能代風力発電所リプレイス計画に係る 環境影響評価方法書

補足説明資料

平成30年4月

東北自然エネルギー株式会社

3. 鉾津終末処理場の稼働状況について【方法書 P. 7、P. 254】

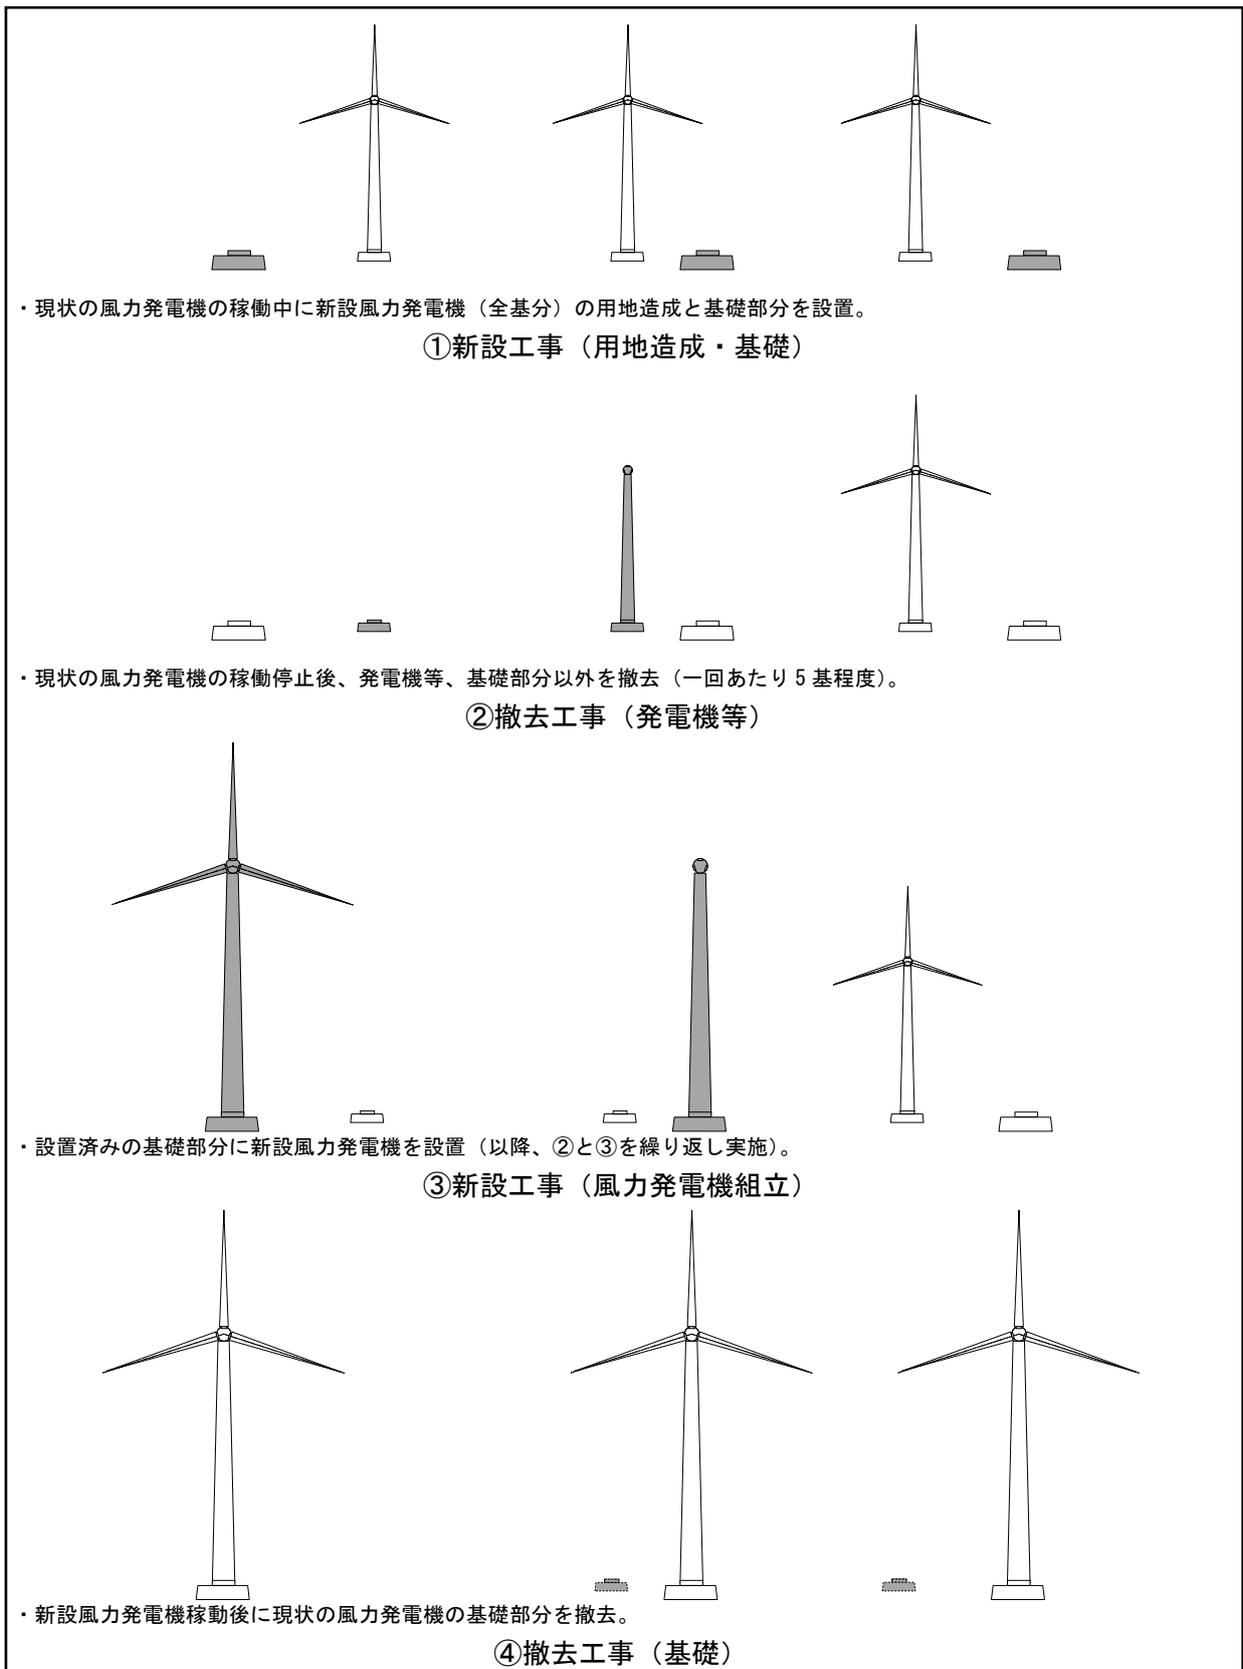
東側に隣接する鉾津終末処理場の南側の部分は現在も稼働しているのでしょうか(254 ページにその後は、米代川の河道掘削土砂の堆積場に利用されている。との記載がありますし、写真からも稼働しているように見えます)。稼働している場合、どのくらいの大型車の通行があるのでしょうか。

鉾津終末処理場は昭和 62 年に閉鎖され現在は稼働しておりません。ご指摘の南側の部分については、国土交通省の河川災害復旧緊急事業における米代川の河道掘削により発生した土砂の堆積場として利用されたものであり、今後も堆積場として利用されるかどうかは不明です。

12. 現存植生図について【方法書 P. 64】

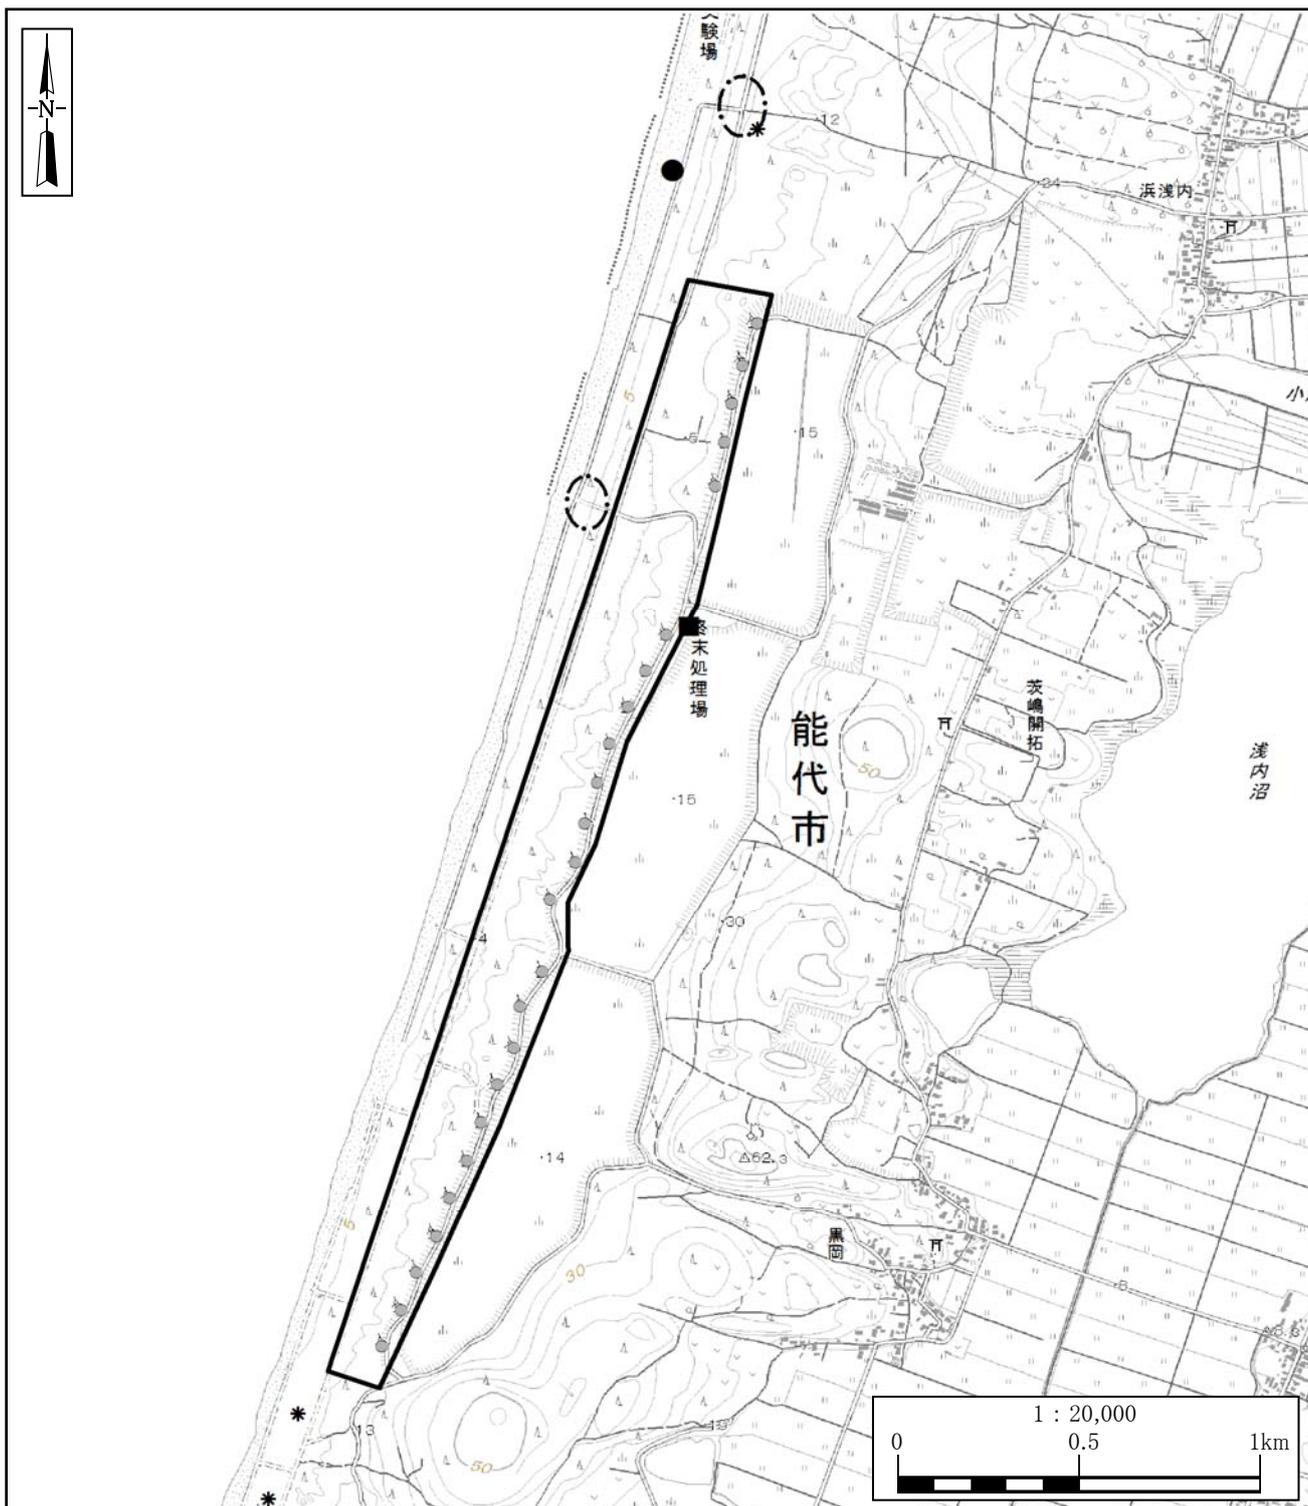
図中の砂丘植生と思われる部分に凡例番号が付されていないので、分かりにくい。また、PDF画面のせいかもしれませんが、図中の砂丘の領域には点々があるようだが、凡例8にはそれが見られません（自然裸地の凡例も同様）。

ご指摘の砂丘植生部分は領域が狭いため記載した縮尺では凡例番号が表示されませんでした。準備書においては、砂丘植生及び自然裸地を含め識別し易い凡例表記とします。

第 35-1 図 発電設備の配置計画 (2, 300kW 級)

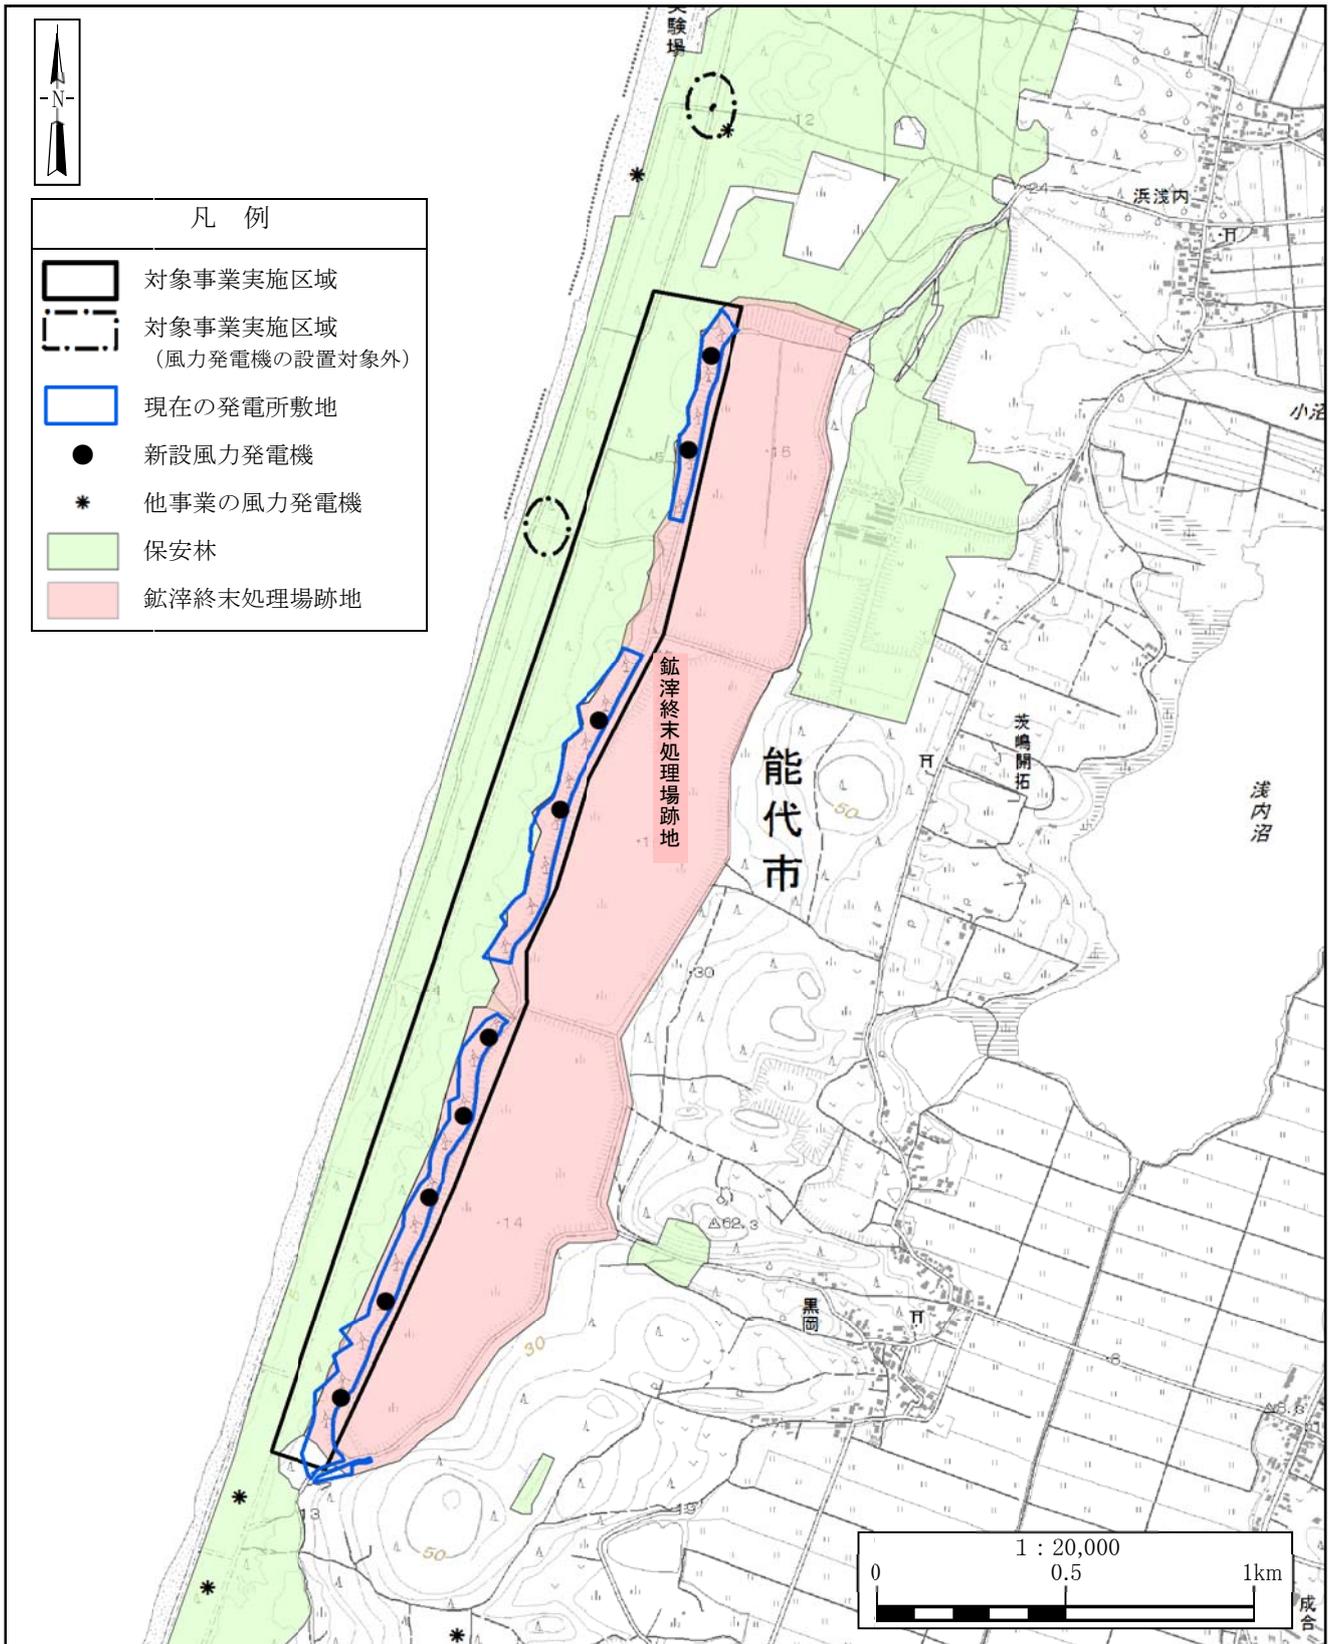
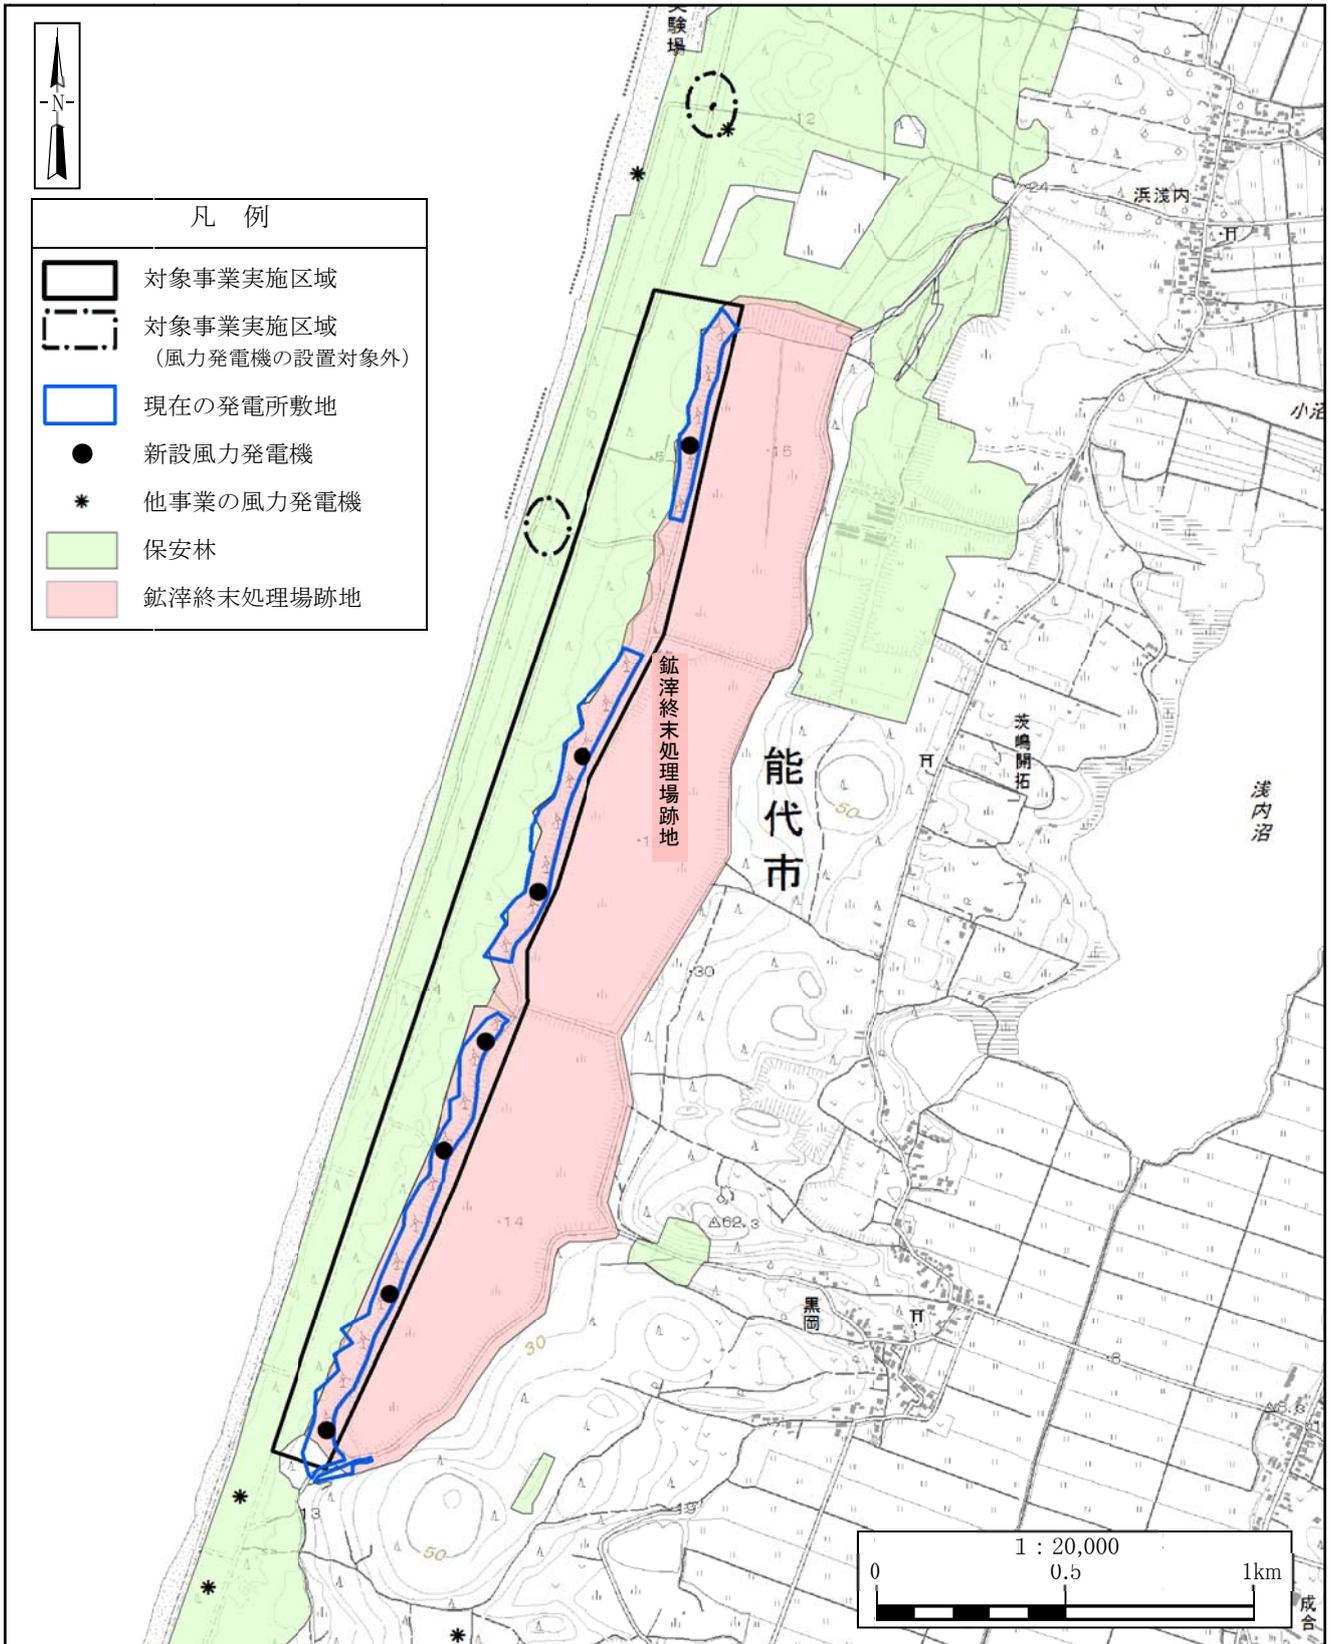
方法書の調査内容と調査地点の位置等との妥当性を検討するためには、風車の配置や改変予定区域の場所を特定することが望ましいことから、風力発電機の設置位置、工事用仮設道路の位置、土捨て場、改変を伴う管理用道路、対象事業実施区域内の送電線及び変電所の位置等、基本的情報を記載してください。（計画案でも可）なお、採用予定の機種ごとに配置案が異なる場合は、それぞれ記載して下さい。

風力発電機の設置位置は P. 11「第 2. 2-4 図 発電所の配置計画」に示すとおり、現在の発電所敷地内に現状と同様にライン状に配置する計画です。

工事用仮設道路は設けず工事用資材等の搬出入は既存道路を活用し、発生土は全て埋め戻し及び盛土に利用することから残土の発生はありません。

また、既存の管理用道路を活用し新たな道路の造成は行わず、送電線及び変電所の位置についても現状と変わらない計画です（P. 10「第 2. 2-3 図 発電所の現状の配置」）。

なお、個別の発電機の配置について現状の計画図を以下にお示しいたします。

第37-1図 既設及び計画中の風力発電所の状況

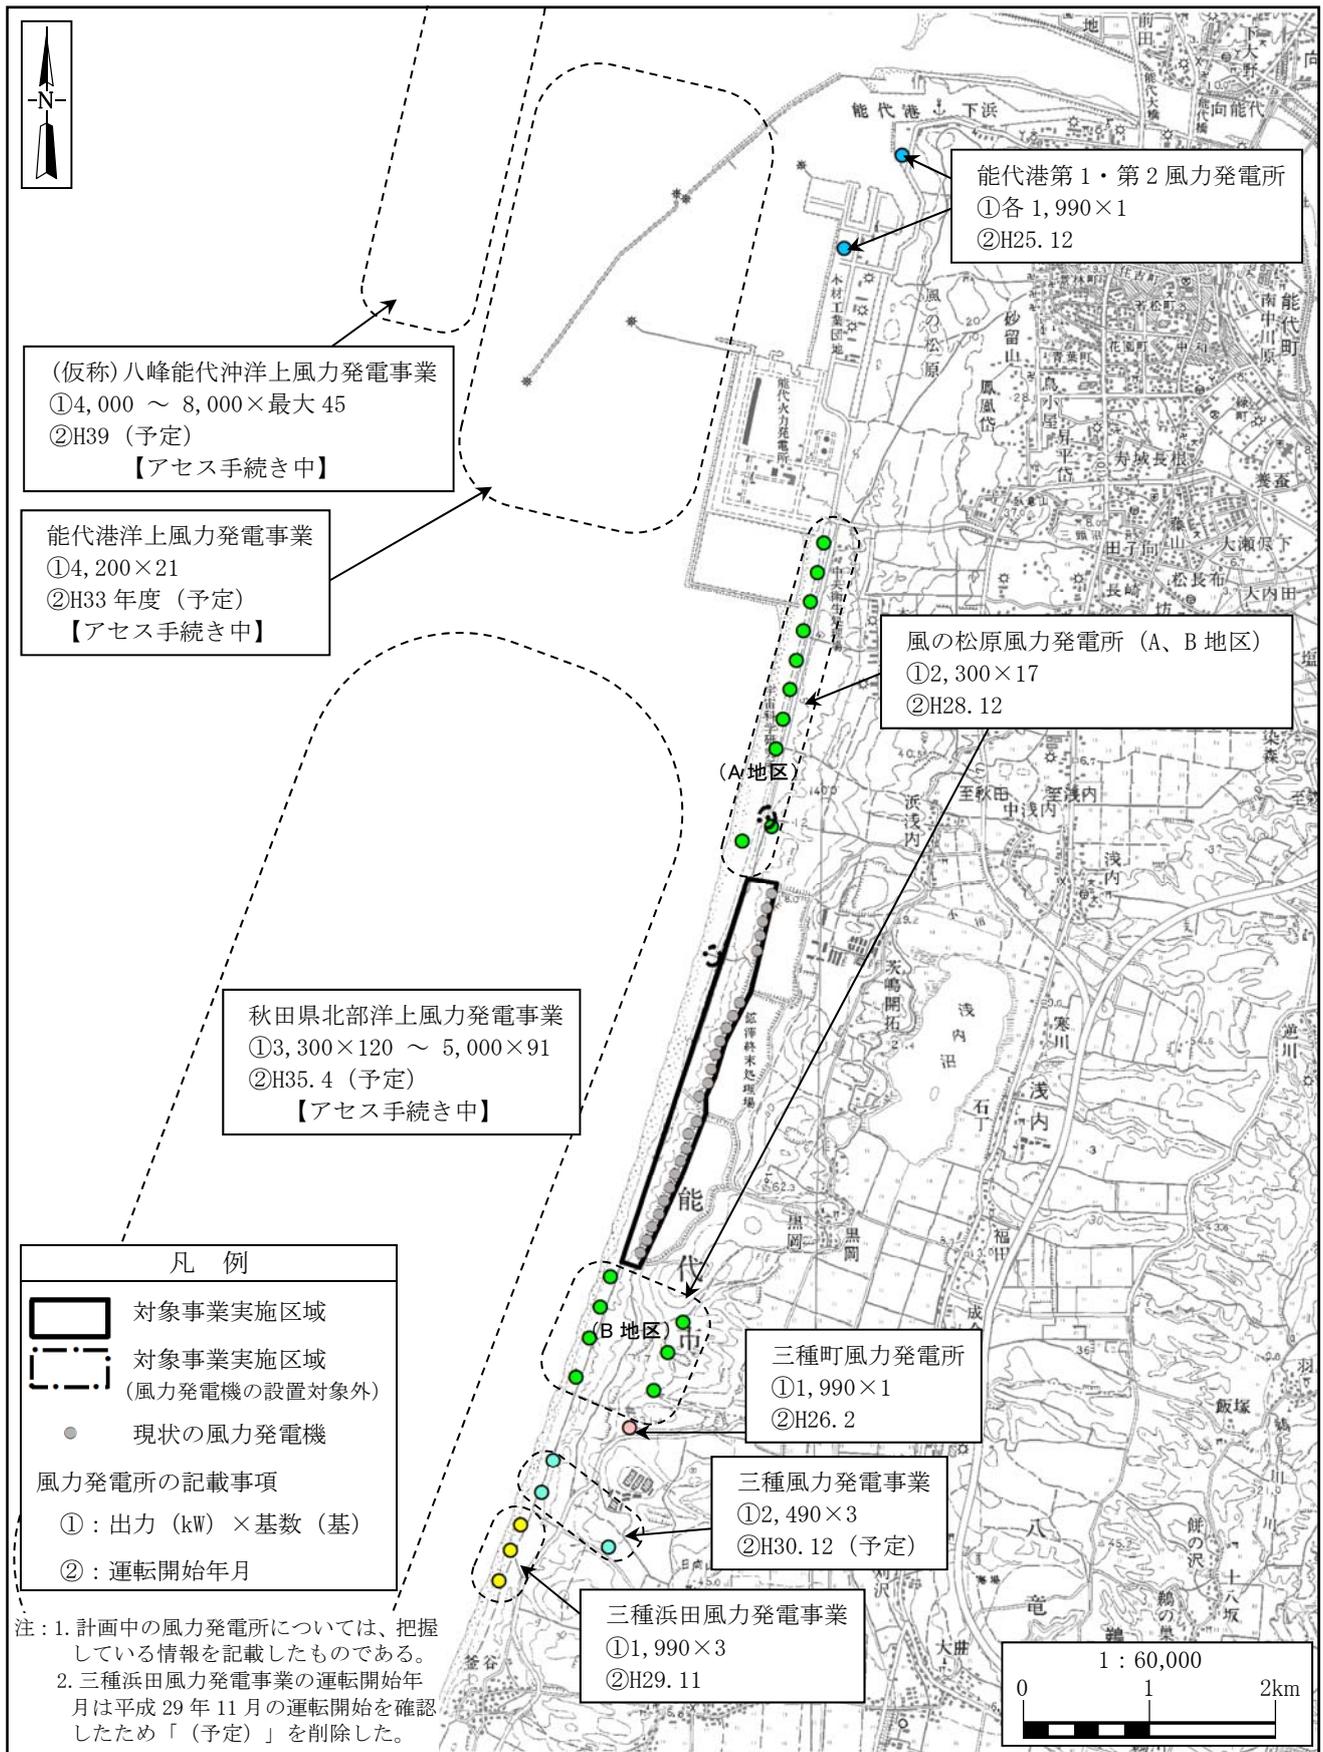
対象事業実施区域の周囲等に既設及び計画中の風力発電事業があれば、事業の概要（事業の名称、出力、風力発電機の基数、運転開始年月等）、事業区域、風力発電機の位置について、情報が得られる範囲で記載してください。

選定した環境影響評価の項目について、これらの事業との累積的な影響の検討を行うか、その項目も含めて記載してください。

対象事業実施区域の周囲等には既設及び計画中の風力発電事業が 8 事業あり、その概要、事業区域、風力発電機の位置は第 37-1 図に示すとおりです。方法書届出時点では 7 事業でしたが、(仮称)八峰能代沖洋上風力発電事業の計画が公表された(平成 29 年 12 月 25 日配慮書公表)ことから新たに追加しました。
